改善箇所説明図

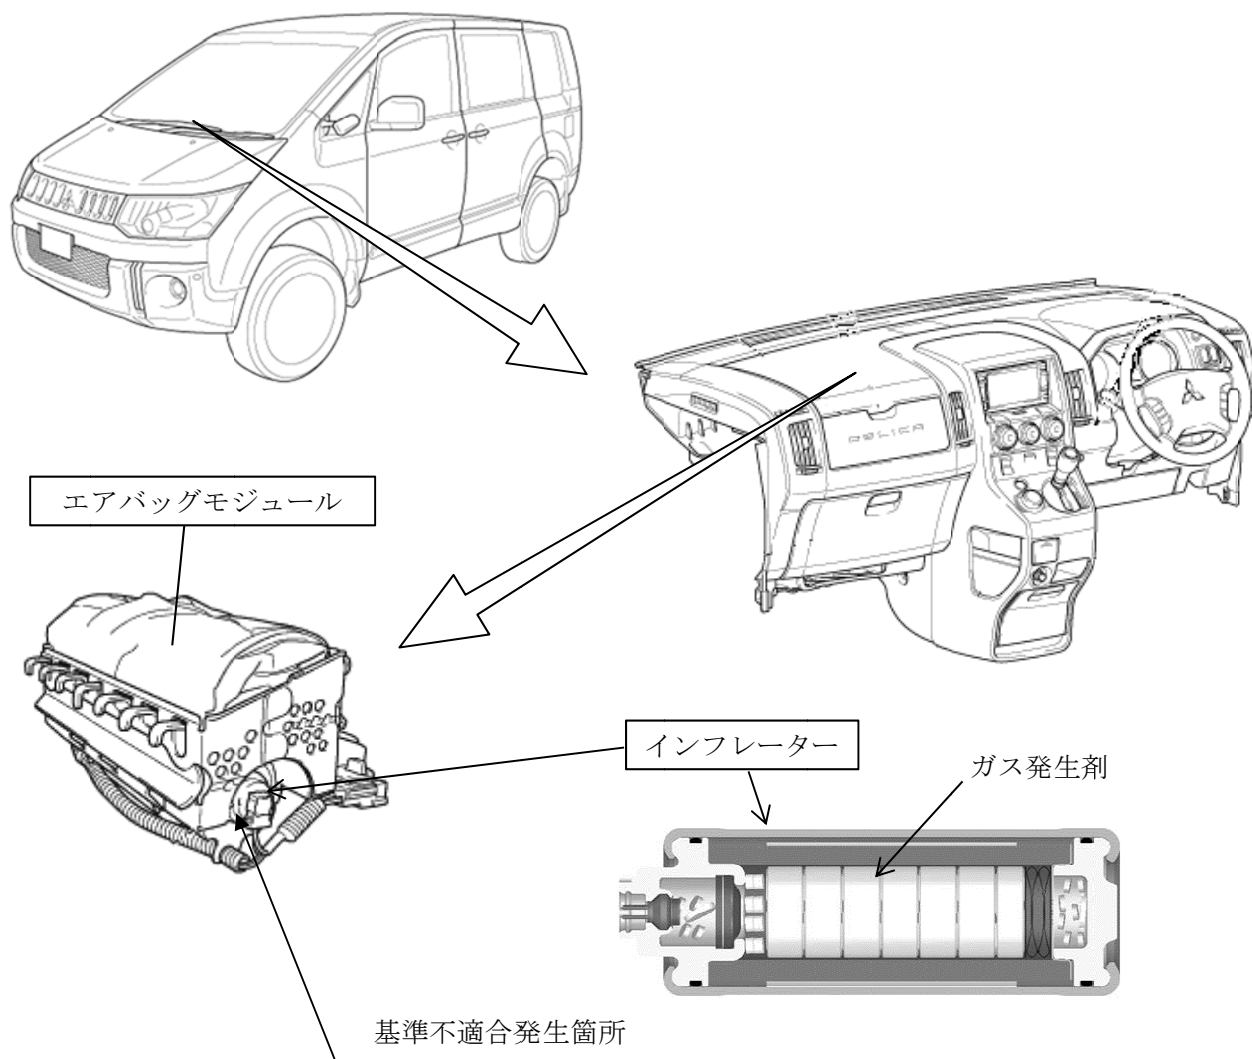
助手席用エアバッグのインフレーター(膨張装置)において、ガス発生剤の吸湿防止が不適切なため、温度および湿度変化の繰り返しによりガス発生剤が劣化することがある。このため、エアバッグ展開時にインフレーター容器が破損するおそれがある。

注：図中の 内は、交換する部品を示す。

全車両、エアバッグインフレーターまたはエアバッグモジュールを対策品と交換する。
